外観から判断して自動車に由来するとは考えにくい付着金属片

金属片番号	347	事務所名	京都	路線番号	R163
-------	-----	------	----	------	------

金属片番号	349	事務所名	京都	路線番号	R163
-------	-----	------	----	------	------

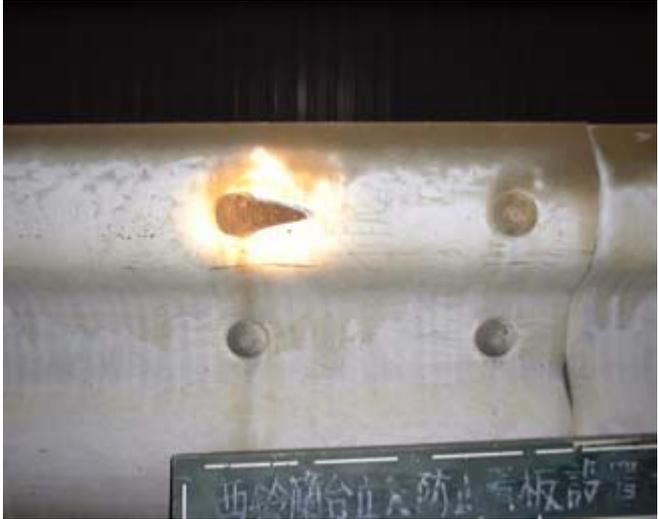
<input checked="" type="checkbox"/> 整備局からの報告
<input type="checkbox"/>	(ア)金属片の差し込み側が人工的に加工されているように見える
<input checked="" type="checkbox"/>	(イ)破断面が人工的に作られたように滑らか
<input type="checkbox"/>	(ウ)金属片の厚さが自動車用鋼板と一致しない
<input type="checkbox"/>	(エ)中央分離帯のある道路で継ぎ目に付着している
<input type="checkbox"/>	(オ)その他、現場から特にコメントがある

<input checked="" type="checkbox"/> 国総研による再確認結果
車両由来と類似した特徴である

車両に由来するものと考えられるか	<input checked="" type="checkbox"/> YES <input type="checkbox"/> 不確定（材料分析必要） 理由：接触痕及び金属片の形状・厚さから車両と推測
------------------	--

金属片番号	415	事務所名	大分	路線番号	R210
-------	-----	------	----	------	------

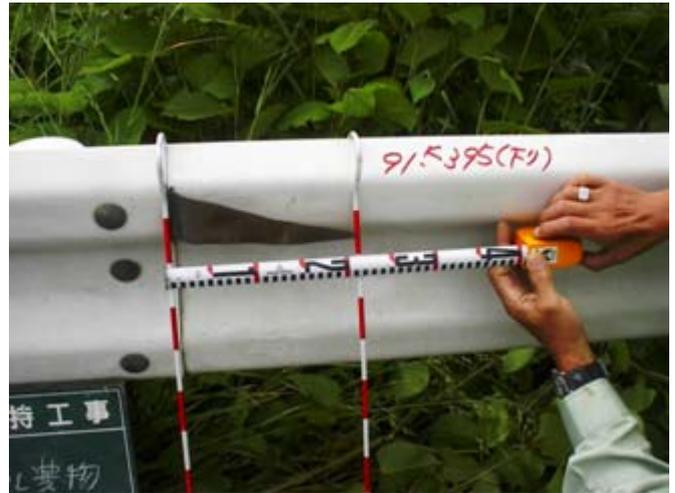
<input checked="" type="checkbox"/> 整備局からの報告
<input type="checkbox"/>	(ア)金属片の差し込み側が人工的に加工されているように見える
<input checked="" type="checkbox"/>	(イ)破断面が人工的に作られたように滑らか
<input type="checkbox"/>	(ウ)金属片の厚さが自動車用鋼板と一致しない
<input type="checkbox"/>	(エ)中央分離帯のある道路で継ぎ目に付着している
<input type="checkbox"/>	(オ)その他、現場から特にコメントがある

<input checked="" type="checkbox"/> 国総研による再確認結果
車両と推測されるが確定できない

車両に由来するものと考えられるか	<input type="checkbox"/> YES <input type="checkbox"/> 不確定（材料分析必要） 理由：車両と推測されるが確定できない
------------------	---

金属片番号	416	事務所名	大分	路線番号	R210
-------	-----	------	----	------	------

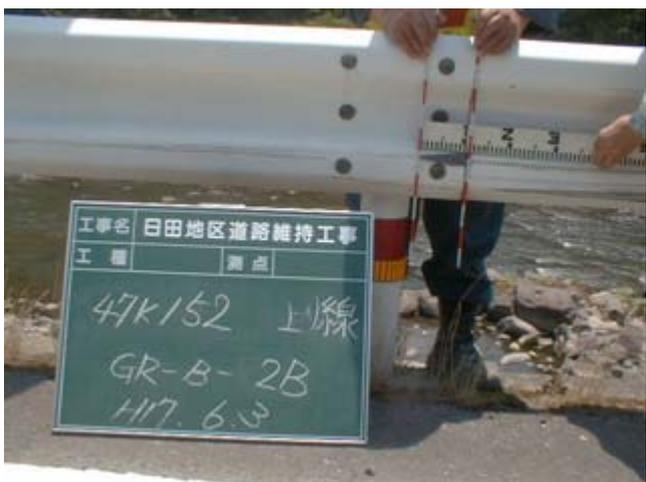
<input checked="" type="checkbox"/> 整備局からの報告
<input type="checkbox"/>	(ア)金属片の差し込み側が人工的に加工されているように見える
<input checked="" type="checkbox"/>	(イ)破断面が人工的に作られたように滑らか
<input type="checkbox"/>	(ウ)金属片の厚さが自動車用鋼板と一致しない
<input type="checkbox"/>	(エ)中央分離帯のある道路で継ぎ目に付着している
<input type="checkbox"/>	(オ)その他、現場から特にコメントがある

<input checked="" type="checkbox"/> 国総研による再確認結果
車両由来と類似した特徴である

車両に由来するものと考えられるか	<input checked="" type="checkbox"/> YES <input type="checkbox"/> 不確定（材料分析必要） 理由：接触痕及び金属片の形状・厚さから車両と推測
------------------	--

金属片番号	418	事務所名	大分	路線番号	R210
-------	-----	------	----	------	------

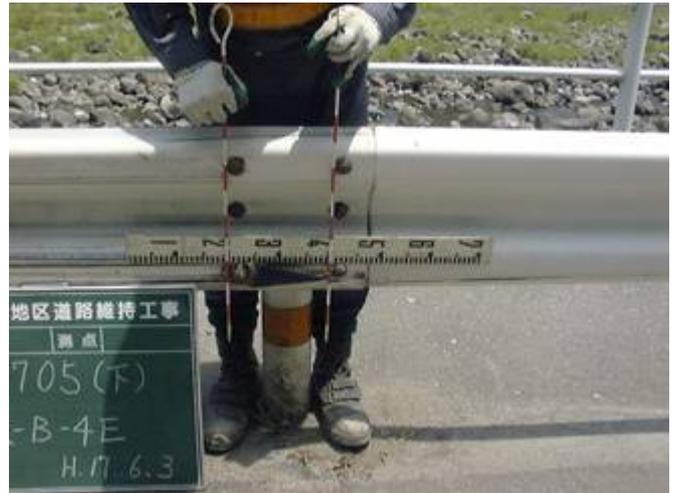
■整備局からの報告
<input type="checkbox"/>	(ア)金属片の差し込み側が人工的に加工されているように見える
<input checked="" type="checkbox"/>	(イ)破断面が人工的に作られたように滑らか
<input type="checkbox"/>	(ウ)金属片の厚さが自動車用鋼板と一致しない
<input type="checkbox"/>	(エ)中央分離帯のある道路で継ぎ目に付着している
<input type="checkbox"/>	(オ)その他、現場から特にコメントがある

●国総研による再確認結果
車両由来と類似した特徴である

車両に由来するものと考えられるか	<input checked="" type="checkbox"/> YES <input type="checkbox"/> 不確定（材料分析必要） 理由：接触痕及び金属片の形状・厚さから車両と推測
------------------	--
